# 大型、中型バスの暖房装置のリコールについて

## リコール届出番号2159

平成20年7月29日、日産ディーゼル工業株式会社は下記のリコールを国土交通大臣に届け出しました。

# 改善箇所説明図

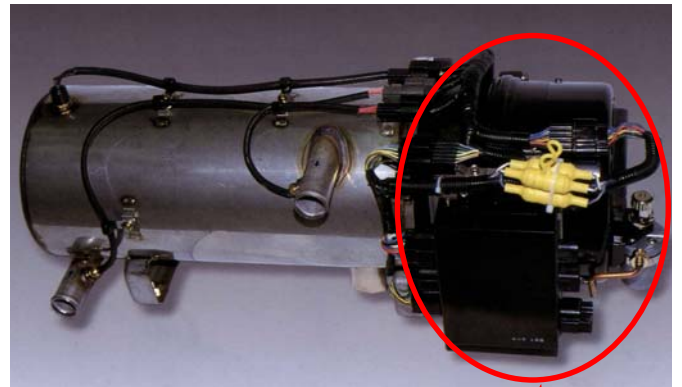
車室内暖房用の燃焼式ヒータにおいて、バーナヘッド（燃焼機）の燃料ポンプの製造が不適切なものがある。そのため、そのままの状態で使用を続けると、燃料ポンプから燃料が漏れ、最悪の場合、漏れた燃料がヒータの熱により発火するおそれがある。

全車両を点検し、不具合品が装着されている場合には対策品の燃料ポンプまたは対策品の燃料ポンプを装着したバーナヘッドに交換する。

識別：改善実施暖房装置には、改善実施済みであることが認識できるネームプレートを、バーナヘッド前方のカバー面（既存ネームプレート位置）に貼付する。
